# 改善箇所説明図

アルミタンクローリーの積荷排出用ポンプにおいて、設計時の剛性検討が不十分のため、当該ポンプを取り付けているブラケット、及びポンプの駆動軸同士を連結するセンタベアリングのブラケットの剛性が不足している。このため、そのままの状態で使用を続けるとポンプもしくは駆動軸が脱落するおそれがある。

【不具合対象部位】

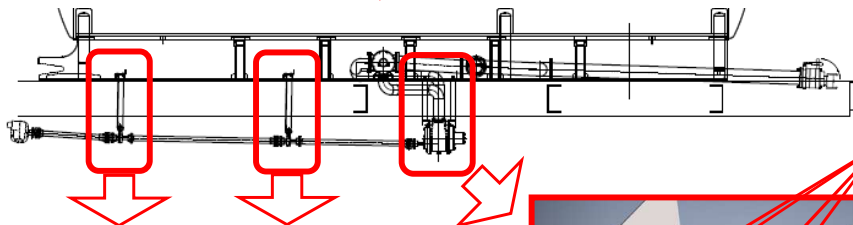
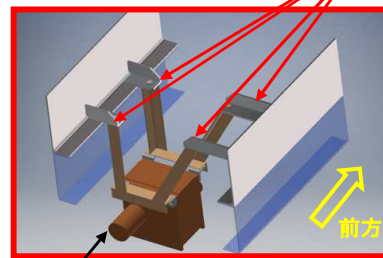
対象部位  
ポンプブラケット

対象部位  
センタベアリング  
ブラケット

【改善対象部位詳細】

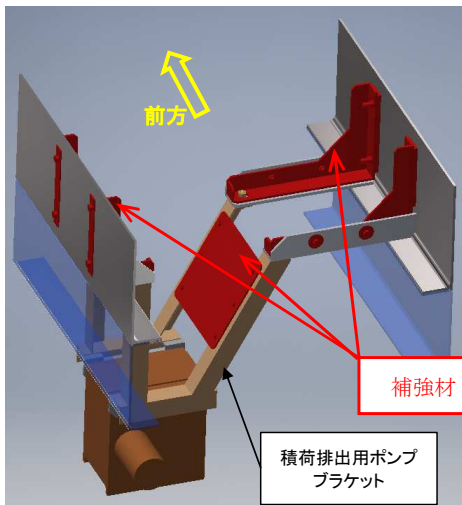
積荷排出用ポンプ ブラケット補強材追加

補強材

積荷排出用ポンプ  
ブラケット

- ①全車両、ポンプブラケットへ補強を追加する。
- ②全車両、センタベアリングブラケットを対策品に交換する。
- ③配管固縛ステーの追加が必要な仕様においては、当該ステーを追加する。
- ④全車両、配管の亀裂有無を確認し、亀裂が確認された場合は補修工事を実施、もしくは配管を新品に交換する。

センタベアリング  
ブラケット

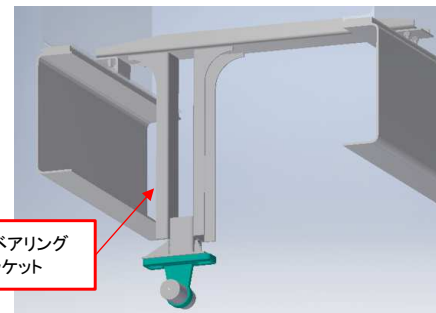
対策品を示す

センタベアリングブラケット変更

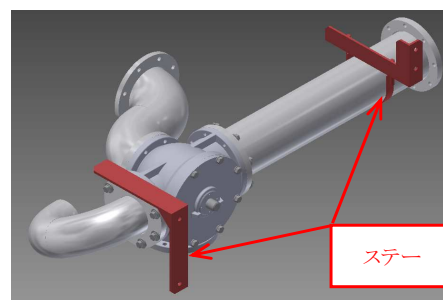
ステー

配管固縛ステー追加
